Bauvorhaben:
**Sanierung und Umnutzung
Bahnhof Bad Freienwalde 2. BA**
Am Bahnhof 1, 16259 Bad Freienwalde
Gemarkung: 121209 Bad Freienwalde, Flur: 002, Grundstück:
290. 291, 292

Planungsphase:
Ausführungsplanung

Planbezeichnung:
Grundriss OG - Rohbau - Abb / Neu - Blatt 1

Blattnummer
G3201
Index
B

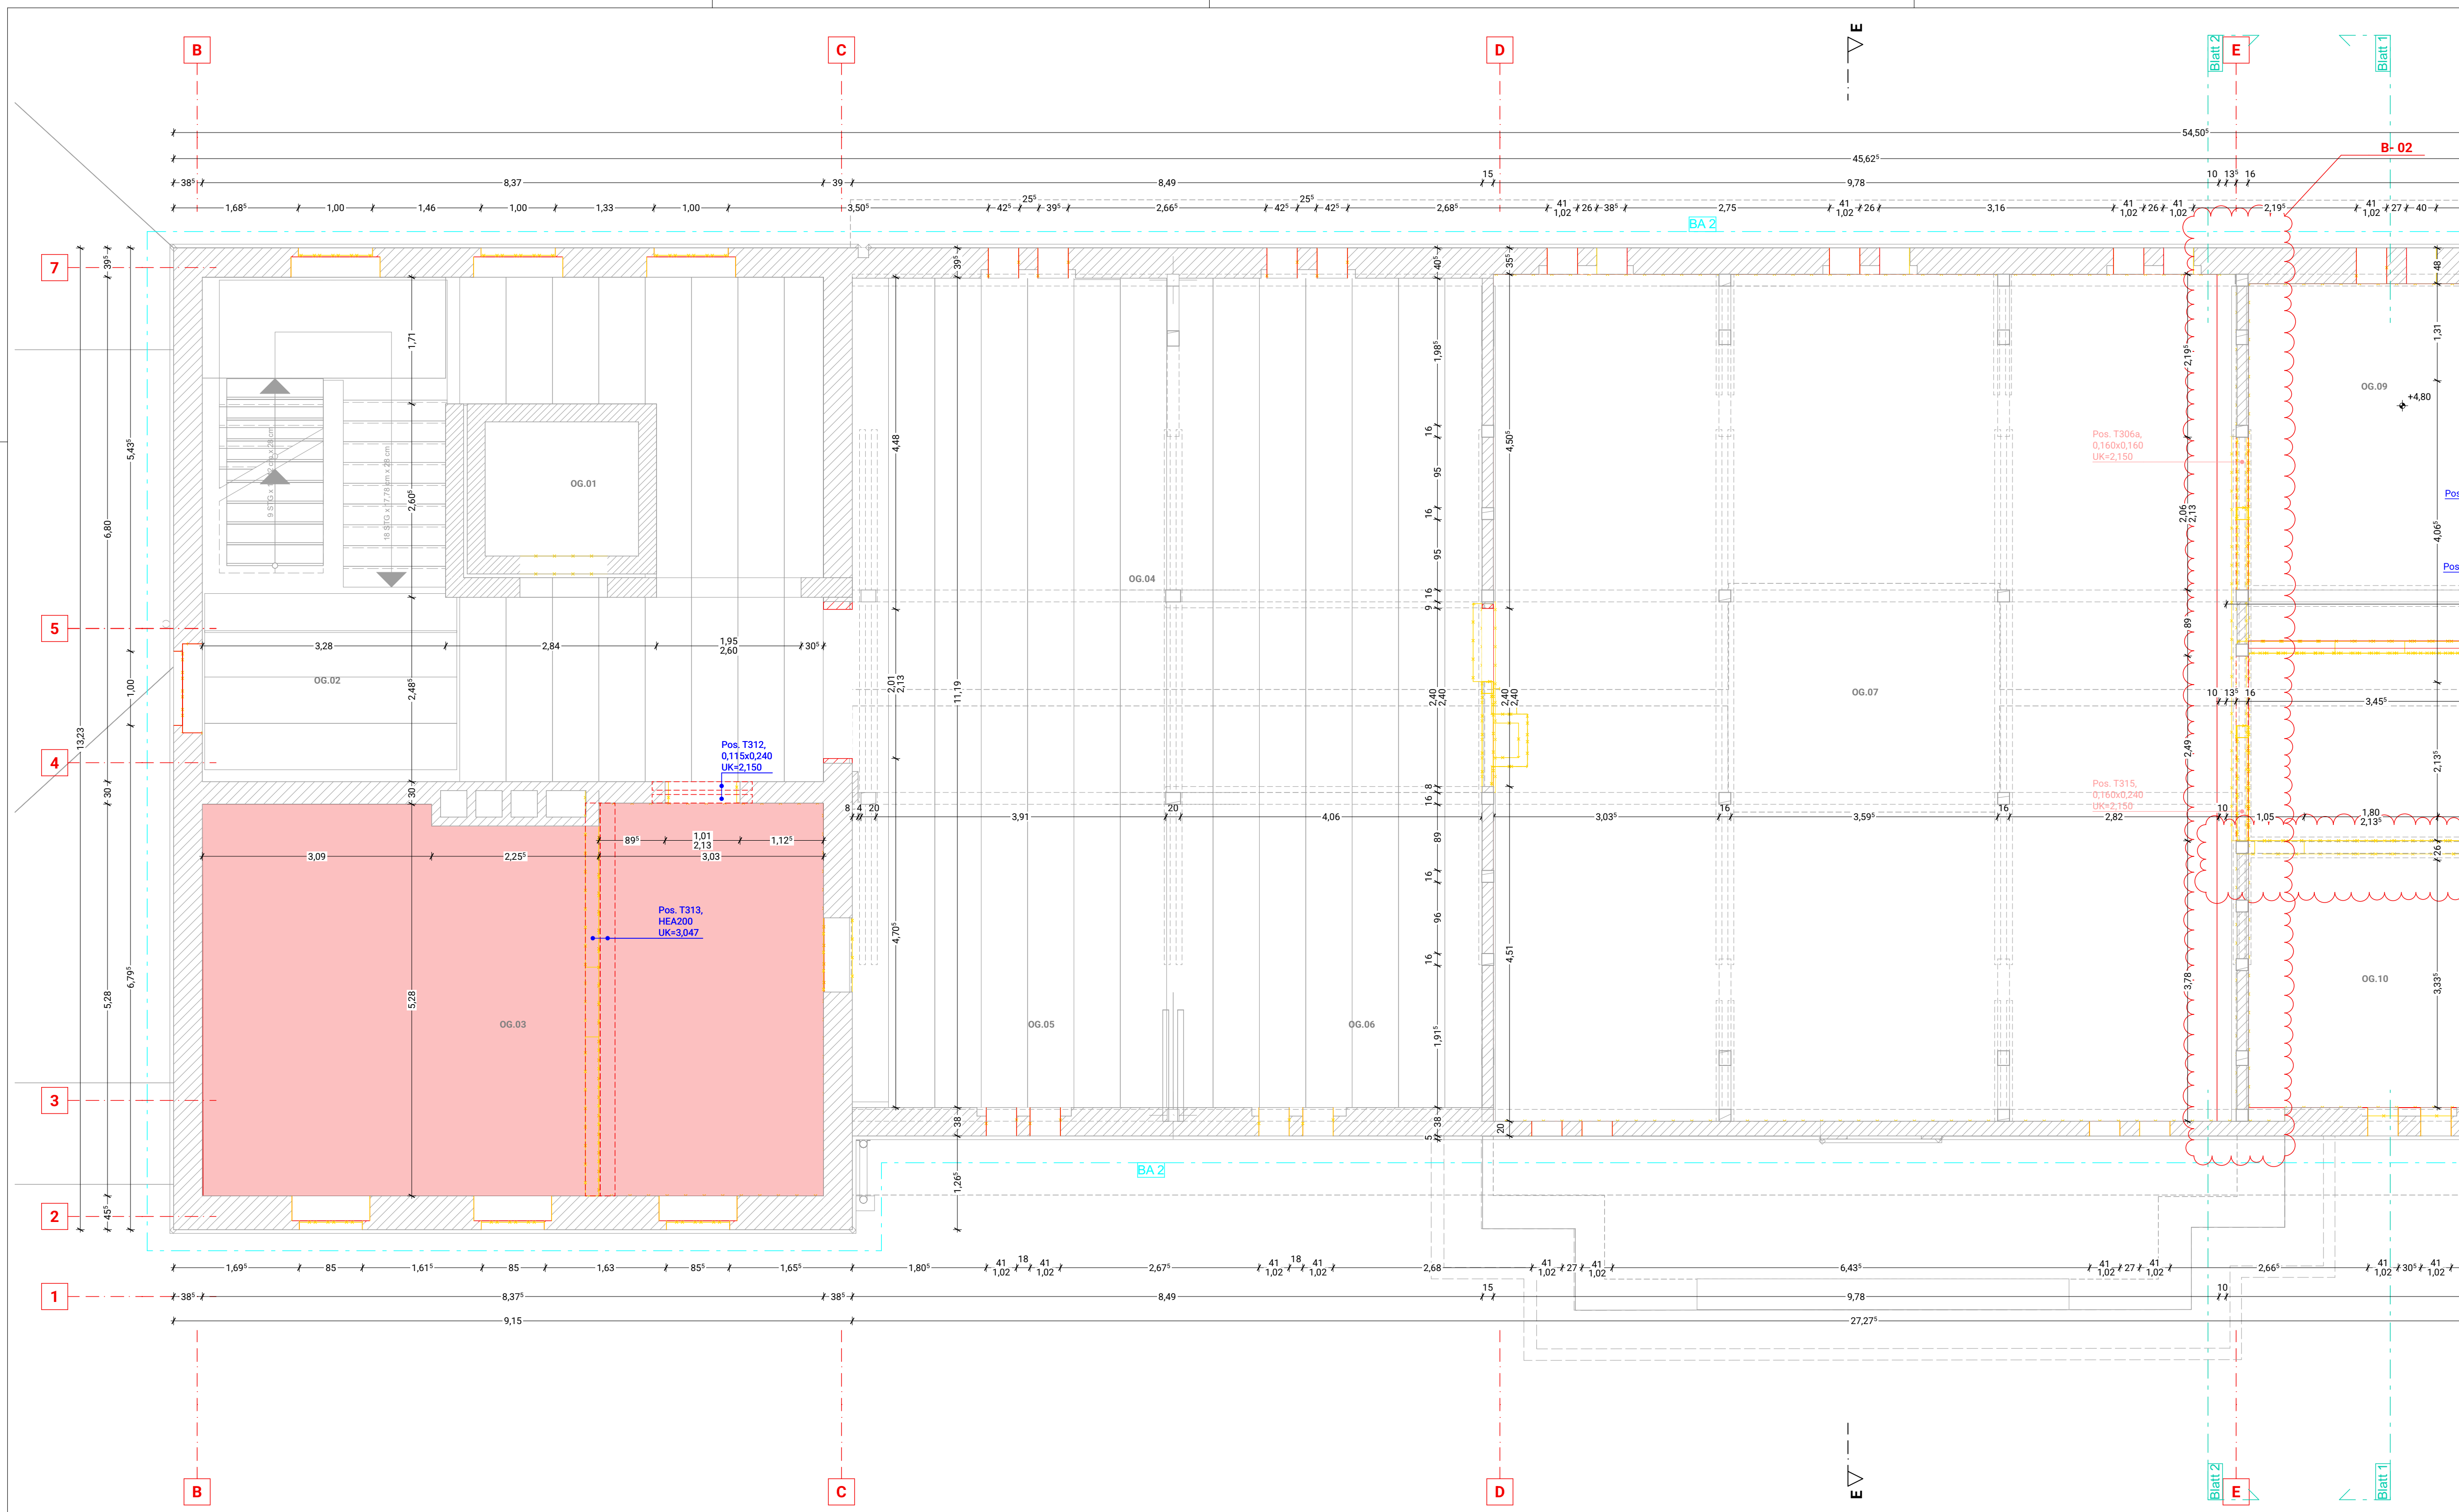
Index	ID	Änderung	Datum
B	B- 02	Wand mit dem TB Vorsatzschale verkleiden	15.09.2025
	B- 01	bestehende Wand ersetzt mit der TB-Wand	
A	A- 06	neue Größe von der Türöffnung	15.07.2025
	A- 05	Neue KS-Wand mit BS-Anforderung	
	A- 04	Sicherung - Gates	
	A- 03	Stützen zum entfernen - Dachstuhl	
	A- 02	Verschiebung der Türöffnung	
	A- 01	bestehende Wand mit TB ersetzen
